2025001618-50 (都) 下中野平井線橋梁上部 (P 3 - P 6) 製作架設工事

番号	質問内容	回答
	<p>公表している歩掛について、そのバックデータとなる数値についての質問が多くあります。 回答した数値を基に算出した結果が工事数量総括表と異なる場合でも、工事数量総括表のとおり積算してください。</p>	
	<p>「P3-P6径間 架設計画図 (その1) ~ (その3)」図番269~271葉については、回答書 別紙3~5に修正します。</p>	
1	<p>配置予定技術者について ・入札説明書.2.(8)において、「工場製作のみが行われている期間に配置する 監理技術者は、必ずしも専任を要しない。…中略… また、工場製作と現場施工で異なる監理技術者を配置する場合で、現場施工に係る監理技術者が開 札日時において他の工事に従事中のときは、従事中工事の工期の終期が令和8年2月19日以前である場合に限り、配置予定技術者とすることができる。」とあります。 他方、入札説明書.17.(9)において「公告において専任で配置するよう定められている配置予定技術者〔現場担当の監理技術者と考えています〕は、議決予定日において、他の工事に配置していないこと。」との記載があります。 入札説明書.2.(8)においては、令和8年2月19日までに現在従事中の工事が竣工するのであれば配置予定技術者（現場担当、専任性が問われる）として選定して良い、という解釈ができるのですが、入札説明書.17.(9)との記載で矛盾している（令和7年9月頃の議決時までに従事中工事が完了していないといけない）状態と思われます。 「入札説明書.2.(8)」が適切な配置要件と考えておりますが、本件においてはそのような解釈に基づき、令和8年2月19日までにフリーとなる現場配置予定技術者を選定してよろしいでしょうか。</p>	<p>入札説明書 17 その他 (9)の記載は誤りです。 本工事においては、現場施工の監理技術者を議決予定日に専任で配置する必要はありません。 また、入札説明書 2 入札に参加する者に必要な資格に関する事項 (8)の記載に誤りがあったため、以下のとおり修正しますので、入札説明書の記載内容を読み替えてください。 【修正前】開札日時 【修正後】議決予定日 同項目に記載の現場施工に係る監理技術者が、議決予定日において他の工事に従事中のときは、従事中の工事に係る工期の終期が令和8年2月19日以前である者を、配置予定技術者とする必要があります。</p>

(都)下中野平井線橋梁上部 (P3-P6)製作架設工事	
(都)下中野平井線	
岡山市北区七日市東町、北区御舟入町、中区平井六丁目地内	
P3-P6径間 架設計画図 (その3) 参考図	271 業全
縮尺 図示	276
東部幹線道路建設課

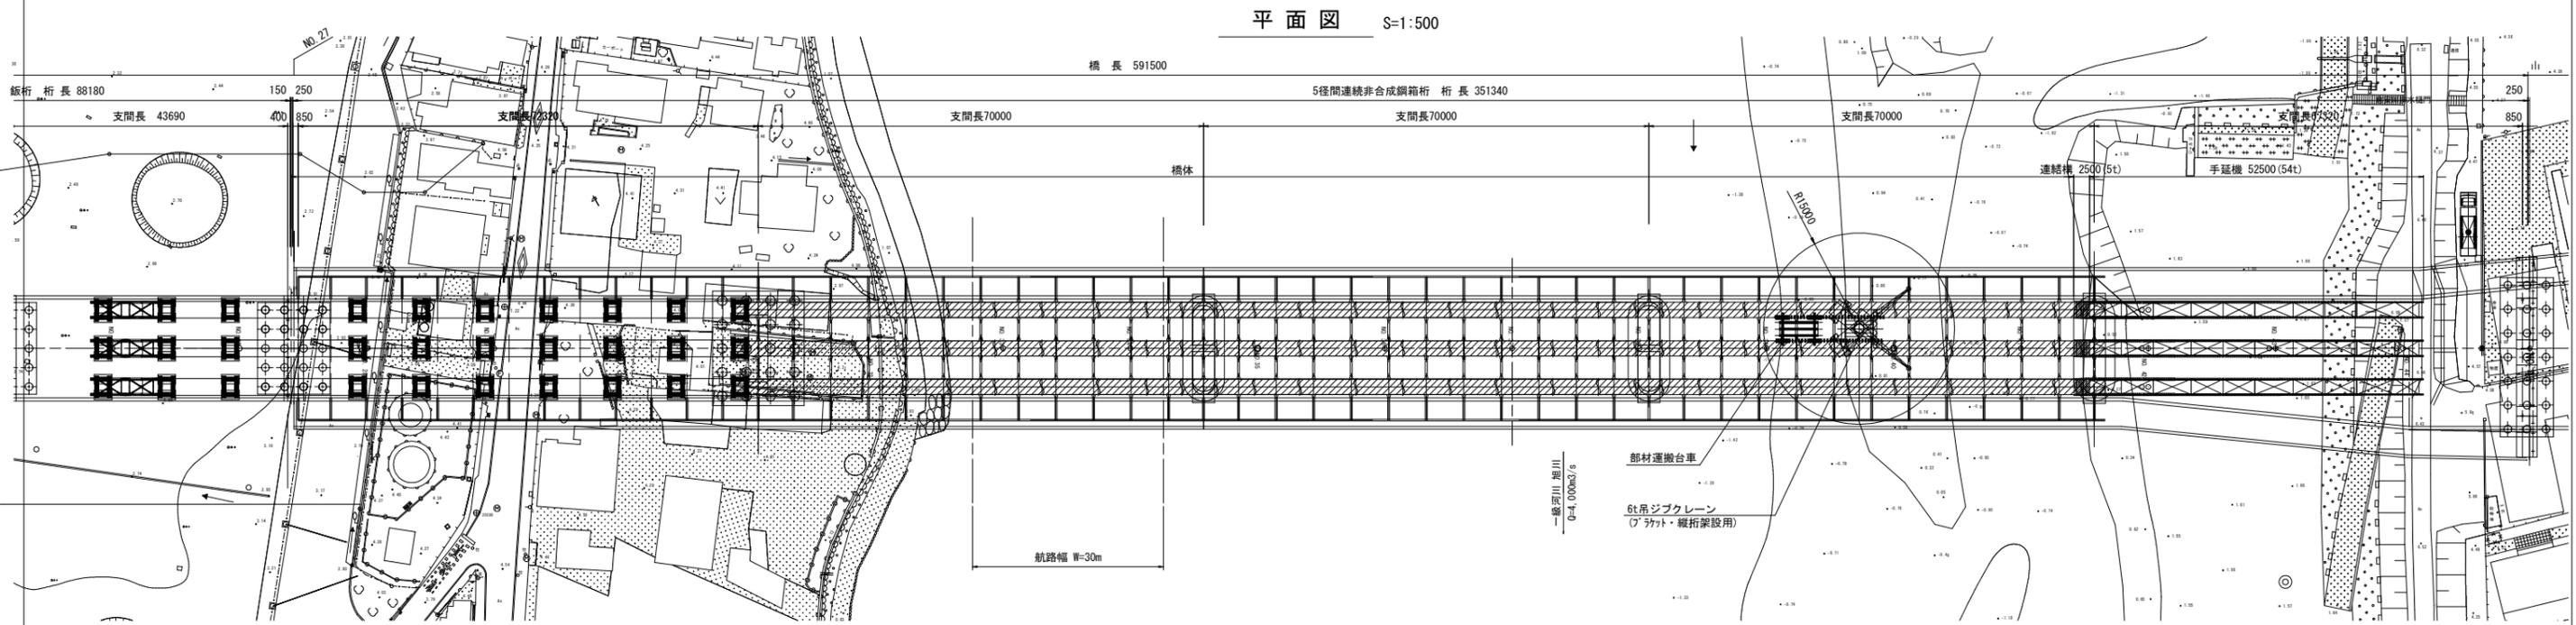
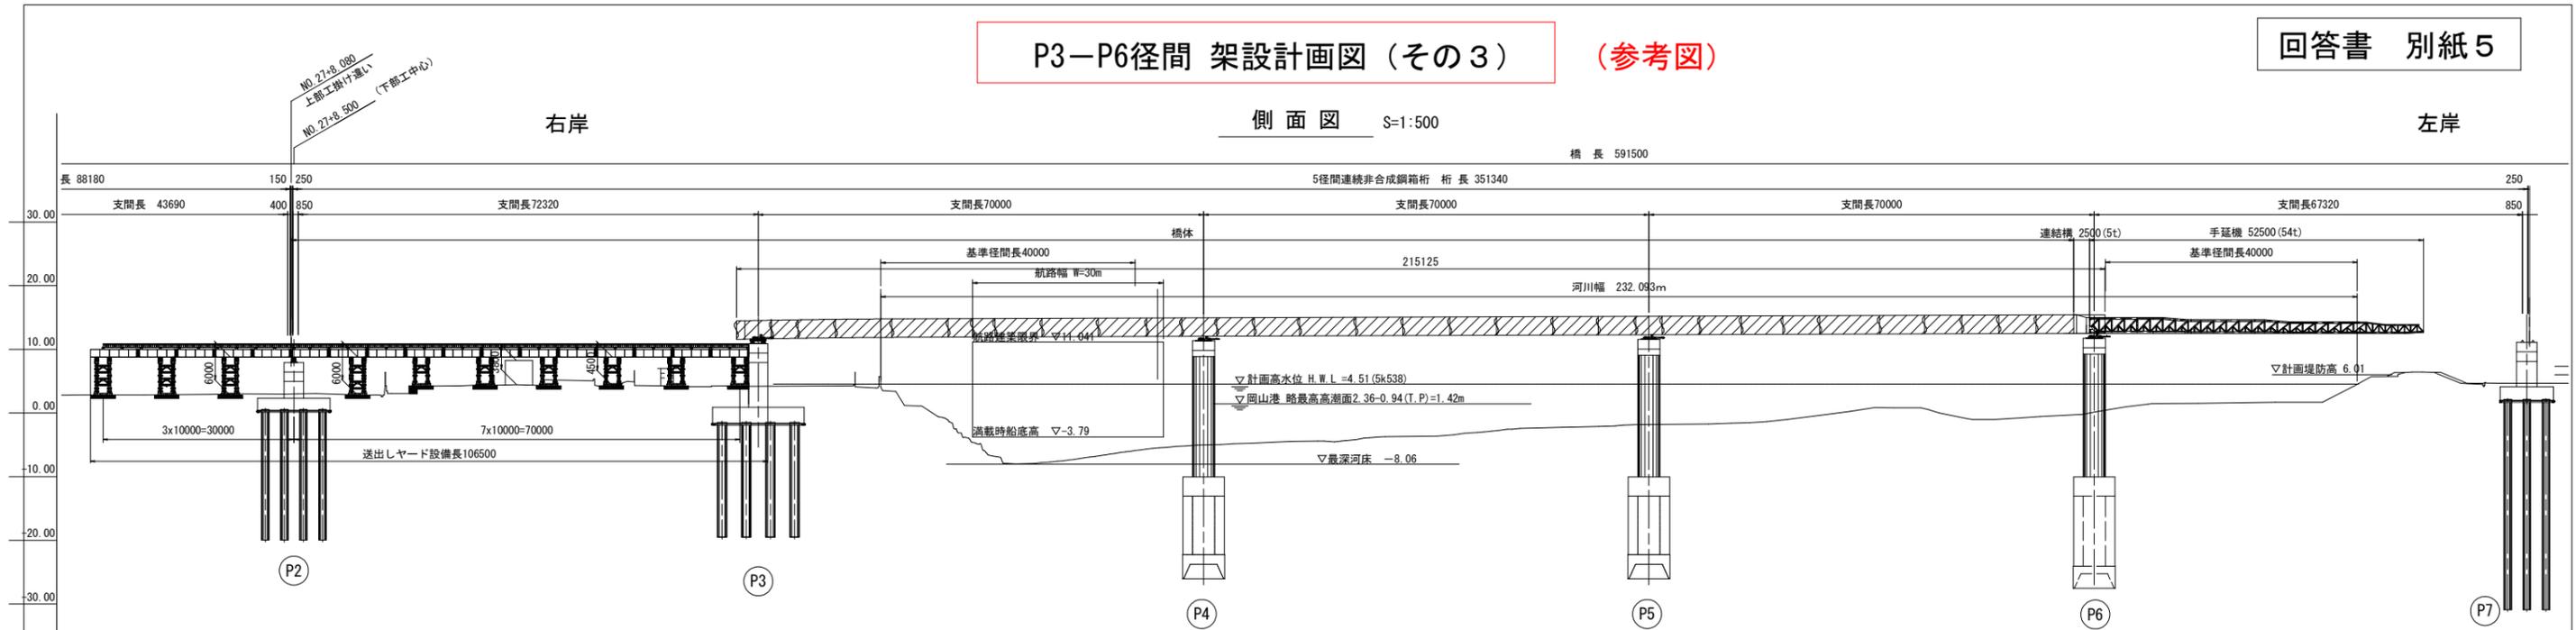
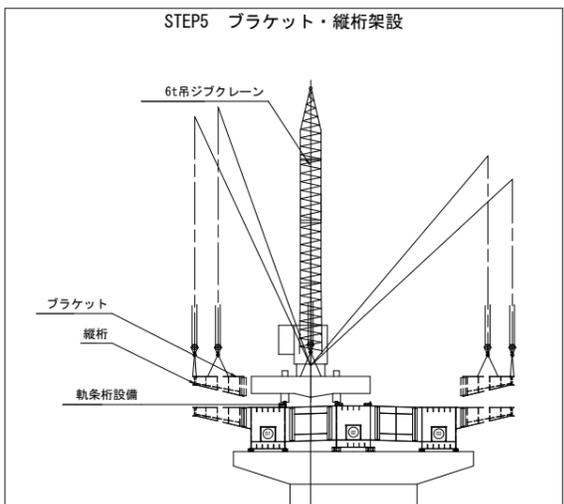
番号	質問内容	回答
95	設計内訳書「桁架設」移動式クレーン運転費／引船について 施工第0-0095号表 重油(A)単価は陸上 ローリー 硫黄分0.1%以下 10~20KL積載車と考えてよろしいでしょうか。また、燃料消費量についてもご教示の程宜しくお願いいたします。	重油(A)単価は、物価資料の「A重油 陸上 ローリー 硫黄分0.5%以下」を見込んでいます。 引船の燃料消費量は34.3L/hを見込んでいます。
96	設計内訳書「架設工 (クレーン架設)」軌条設備工／トラベラクレーンについて 図面271葉P3-P6径間架設計画図(その3)にて送出しヤード上にP2-P3径間の主桁が架設されていますが、当該工事の範囲外ですのご確認願います。手延べ機の解体、P4・P5橋脚部の送出し装置や降下設備の解体にトラベラクレーンを使用して行うように計画されているのでしょうか。ご教示の程宜しくお願いいたします。	図面271葉P3-P6径間架設計画図(その3)の図面については、番号73の回答をご参照ください。 手延機の解体は、P6-P7間に150tクローラクレーンを配置し、解体することを想定しています。 P4,P5橋脚部の送出し装置や降下設備の解体はクレーン付台船35~40tにて解体することを想定しています。トラベラクレーンは、ブラケット・外縦桁の架設作業を見込んでいます。
97	設計内訳書「支承工」ゴム支承据付工P3・P6橋脚部について ゴム支承据付工において図面から対象工事の質量と基数を求めると、質量=37.92t,基数=12基となります。施工第0-0116号表記載数量はP2・P7の数量を含んだものと思われるのでご確認の程宜しくお願いいたします。	施工第0-0116号表記載数量はP2・P7の数量を含んでおりません。
98	設計内訳書「支承工」ゴム支承据付工機能分離型支承P4・P5橋脚 クレーン付台船 N=18基について 機能分離型支承P4・P5橋脚において図面から対象工事の質量と基数を求めると、質量=43.12t,基数=24基となります。施工第0-0117号表記載数量18基は一般支承6基+機能分離型支承12基と思われます。歩掛が異なるので各々毎に計上すべきと思われます。ご確認の上、ご教示の程宜しくお願いいたします。	施工第0-0117号について、P4,P5部の支承数は荷重支持部は6基、バッファ部は12基、合計18基を見込んでいます。また、支承は全て機能分離支承を採用しており、同じ歩掛で計上しています。

143	P3-P6径間 架設計画図(その3) 図面ではP3よりP2側のブロックも連結されていますが、これらのブロックは今回施工範囲外であり、P3~P6間のみを送出して降下すると考えてよろしいでしょうか。	番号73の回答をご参照ください。
144	工事費内訳書 頁0-0019 主桁等のガス切断工で数量が31.8mとありますが、3主桁、フランジ幅2.64m、腹板高2.9mより $3 \times (2 \times 2.64 + 2 \times 2.9) = 33.24\text{m}$ ではないでしょうか。	工事契約後、岡山市工事請負契約約款第18条(条件変更等)による変更協議の対象とします。
145	工事費内訳書 頁0-0032~0033 現場環境改善費、共通仮設費、現場管理費、一般管理費の率計算で対象金額から除くものはありますでしょうか。	数量総括表に対象外の項目は表示しております。その他については、令和6年度土木工事標準積算基準書(岡山市)を基に積算しております。
